Veřejná zakázka ve zjednodušeném podlimitním řízení na stavební práce

„Rekonstrukce ZŠ a MŠ“.

Dodatečné informace/dotazy uchazečů:

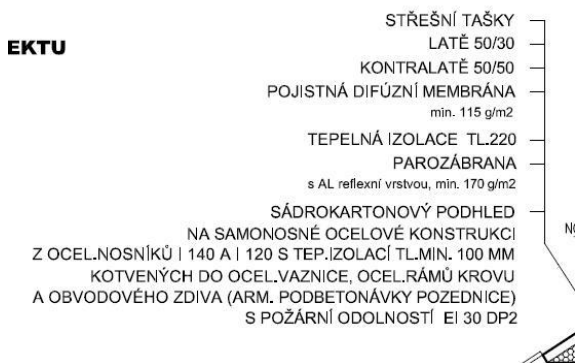
Dotaz č.2: Neodpovídají izolace uvedené v rozpočtu (tl. 140 mm) pol.

28	M	631537090	deska izolační měkká 600x1000x140 mm	m2	230,727		0,00
----	---	-----------	--------------------------------------	----	---------	--	------

a údaj z řezu: tepelná izolace tl. 220

pak dle našeho názoru nelze požadavek z technické zprávy na $u = 0,24 \text{ Wm}^{-2}\text{K}^{-1}$ brát za vypovídající vzhledem k nejasnosti tloušťky izolace – je možno specifikovat lambda materiálu a jeho tloušťku?

Nebude více specifikováno. Zadavatel sděluje uchazečům, aby nabídku ocenili dle předloženého výkazu výměr.

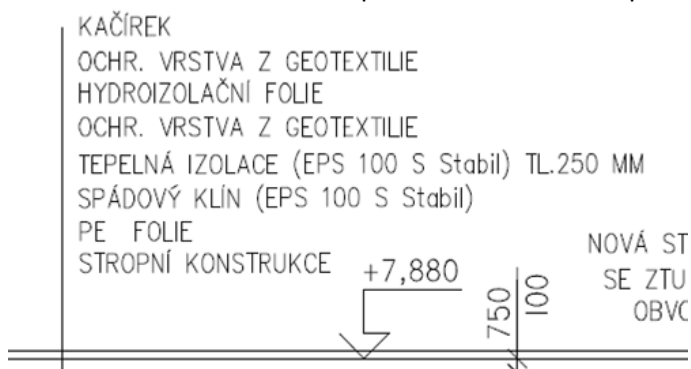
Dotaz č.3: V řezu A-A se uvádí požadavek na střešní okno elektricky ovládané, dokumentace elektro dle našeho názoru nijak neřeší. Je možno dospecifikovat?

Nebude více specifikováno. Zadavatel sděluje uchazečům, aby nabídku ocenili dle předloženého výkazu výměr.
